Oggetto: **[ID_VIP: 9253] Comuni di Canino (VT), Manciano (GR).**

“Progetto di un impianto agrivoltaico della potenza pari a 71,547 MWp sito in località Musignano nel Comune di Canino (VT)”.

Procedura di Valutazione di Impatto Ambientale ai sensi dell'art.23 del D.Lgs.n.152/2006.

RICHIESTA INTEGRAZIONI DOCUMENTALI DEL MINISTERO DELLA CULTURA

Fig. 2 – Ortofoto dell'area interessata dai settori B e C di progetto (a sinistra) planimetria del layout dei pannelli nei settori B e C di progetto e dettaglio di alcune porzioni perimetrali (cfr. elab FV_MUS01_CV04-00)

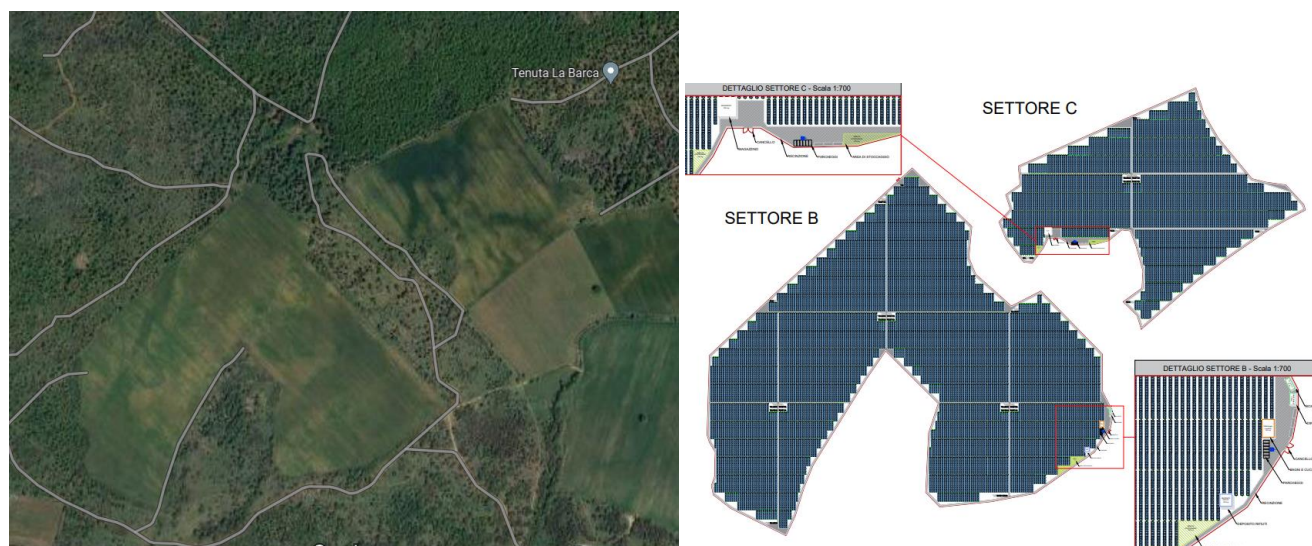
- La dimensione rilevante dell'impianto con un'estensione complessiva pari a 95,3 ha;
- La localizzazione dei tre settori del progetto che risultano “interclusi” all'interno di una vasta distesa boscata tutelata, occupando estese aree attualmente non arborate; in particolare, con riferimento al campo denominato Settore C si rileva che per la maggior parte della sua estensione sembrerebbe non ricadere in aree idonee ai sensi dell'art.20, co.8-quater del D.Lgs.199/2021, come da ultimo modificato dall'art.47 del D.lgs.13/2023, risultando posta ad una distanza inferiore a 500 metri dal vincolo dichiarativo (cd056_039);

- L'assenza di un rilievo *ante-operam* dello stato dei luoghi, che consenta l'individuazione della vegetazione esistente all'interno delle aree di progetto e ai margini delle stesse; la mancanza dell'individuazione esatta dei perimetri delle aree vincolate che sovrapposte al rilievo dello stato di fatto, avrebbe permesso di valutare la distanza delle recinzioni di progetto dalle aree boscate sottoposte a tutela, anche al fine di individuare adeguate misure di mitigazione;

- L'alta densità dei pannelli di progetto per i quali è previsto un distanziamento con interasse dei montanti delle strutture pari a soli 5 metri, ed altezza dal suolo del pannello in posizione inclinata pari a 90 cm, che aumenta l'impatto paesaggistico dell'opera, considerata la sua estensione pari quasi a 100 ettari;

- L'assenza di un'adeguata fascia vegetazione, di rispetto e di distanziamento fra le opere previste e le aree boscate, desumibile dagli elaborati di progetto.

Fig. 2 Sovrapposizione fra opere di progetto e PTPR Regione Lazio (cfr. Elaborato Relazione Paesaggistica FV_MUS01_V4-00)

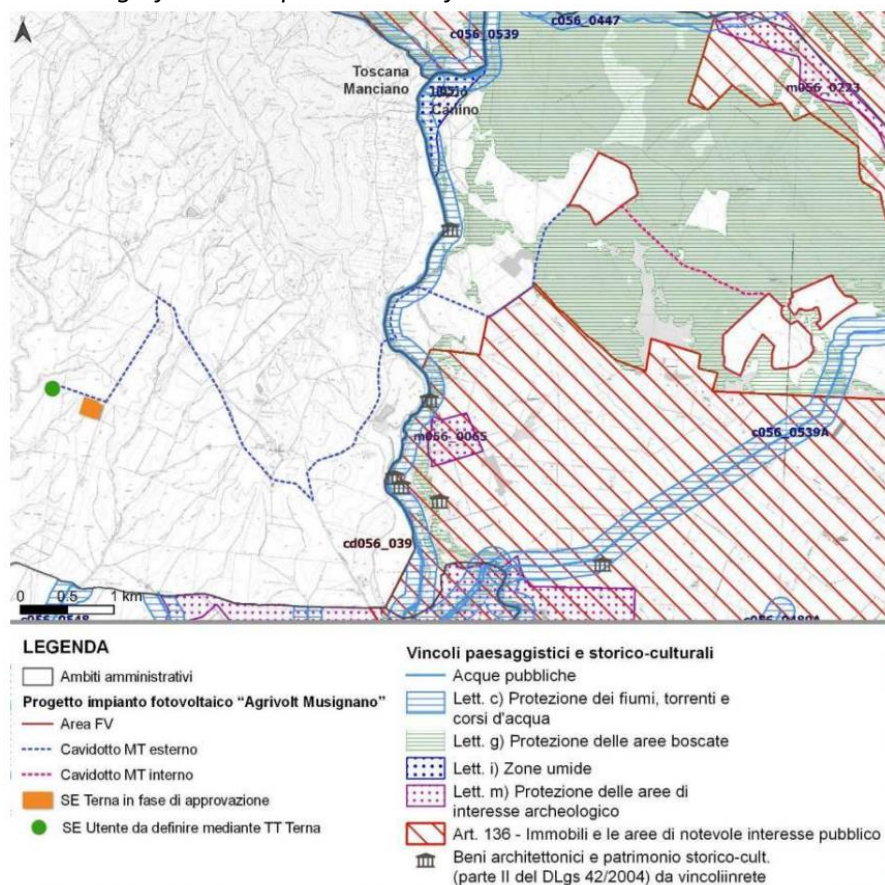
Relativamente all'interferenza delle opere con il PTPR approvato con DCR.n.5 del 21.04.2021 pubblicato sul BUR n.56 del 10.06.2021, la SABAP VT ha segnalato che le opere di progetto, così come indicato dalla SABAP-VT, risultano interferire direttamente aree gravate da tutela paesaggistica ai sensi della Parte III del D.Lgs.n.42/2004 (di seguito Codice), in particolare con i **“beni paesaggistici”**, individuati sulla **TAV. B del PTPR** come beni tutelati **“ope legis”** ai sensi dell'art. 134, co.1 lett.b) e art.142, co.1 lett.c) **“fiumi, torrenti e corsi d'acqua”** e lett. g) **“i territori coperti da foreste e da boschi”** del Codice.

Per quanto riguarda i cavidotti interrati fra i vari lotti di progetto ed il cavidotto di collegamento fra le aree e verso la stazione SEU, sita nel territorio di Manciano (GR); Lungo il percorso del cavidotto interrato sono state identificate 7 interferenze con il reticolo idrografico: una con il Fiume Fiore, in corrispondenza del confine tra Lazio e Toscana, due lungo la SP 67 Campigliola (Fosso dei Lavinacci e Botro dell'Acqua Bianca) e altre quattro con elementi idrografici minori presenti tra il fiume Fiore e la SP 67.

Si segnala, altresì, che il cavidotto per un tratto percorre il perimetro di un'area vincolata con tutela dichiarativa ai sensi dell'art.136, co.1, lett. c) e d) del Codice (cd056_039) denominata "Dichiarazione di notevole interesse pubblico della zona selva del Lamone e valle del fiore nei comuni di Valentano, Latera, Farnese, Ischia di Castro; Canino e Montalto di Castro. Integrazione della Dichiarazione di notevole interesse pubblico della conca del lago di Mezzano in comune di Valentano di cui al decreto ministeriale 22 maggio 1976" di cui al DM 22.05.1985; al contempo, non risulterebbero rispettate le distanze relative alle c.d. "aree idonee" previste dall'art.20, co.8-quater del D.Lgs.199/2021, come modificate dall'art.47 del D.Lgs.13/2023, pari a 500 metri dal richiamato vincolo dichiarativo, con riferimento alla porzione meridionale del Settore B, per una quantità pari a oltre il 60 % dell'estensione del suddetto campo;
